改善対策届出番号	616	改善対策開始日	準備が出来次第
届出者の氏名又は名称	ボルボ・カー・ジャパン株式会社 代表取締役社長 マーティン・パーソン 〔製作国：スウェーデン〕 〔製作者名：ボルボ〕 問い合わせ先：ボルボ・カスタマー・センター 0120-55-8500		
不具合の部位（部品名）	リアシートコントロールディスプレイ		
不具合状態にあると認める構造、装置又は性能の状況及びその原因	後部座席から助手席のシート調整を行うコントロールディスプレイにおいて、制御プログラムが不適切なため、ディスプレイに水滴等が付着した状態でタッチパネルの操作を行った場合、タッチ操作を終了しているにもかかわらず、操作が継続していると誤認することがある。そのため、助手席のシート調整が最大位置まで作動し続け、最悪の場合、乗員がケガをするおそれがある。		
改善措置の内容	全車両、リアシートのコントロールディスプレイのプログラムを対策プログラムに書き替える。		
不具合件数	国内：なし	事故の有無	国内：なし
発見の動機	本国メーカーからの情報による。		
自動車使用者及び自動車特定整備事業者に周知させるための措置	<ul style="list-style-type: none"> ・使用者：電話又はダイレクトメールにて通知する。 ・自動車特定整備事業者：日整連発行の機関誌に掲載する。 ・弊社のインターネットホームページに掲載する。

改善箇所説明図

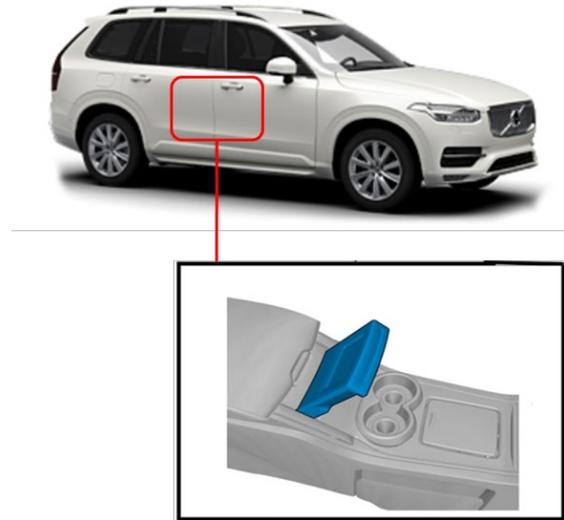
不具合発生箇所

リアシートのコントロールディスプレイ

後部座席から助手席のシート調整を行うコントロールディスプレイにおいて、制御プログラムが不適切なため、ディスプレイに水滴等が付着した状態でタッチパネルの操作を行った場合、タッチ操作を終了しているにも関わらず、操作が継続していると誤認することがある。そのため、助手席のシート調整が最大位置まで作動し続け、最悪の場合、乗員がケガをするおそれがある。

全車両、リアシートのコントロールディスプレイのプログラムを対策プログラムに書き替える。

運転者席側ドアアヒンジ取り付けボルト(上側)の頭に白ペンを塗布する。
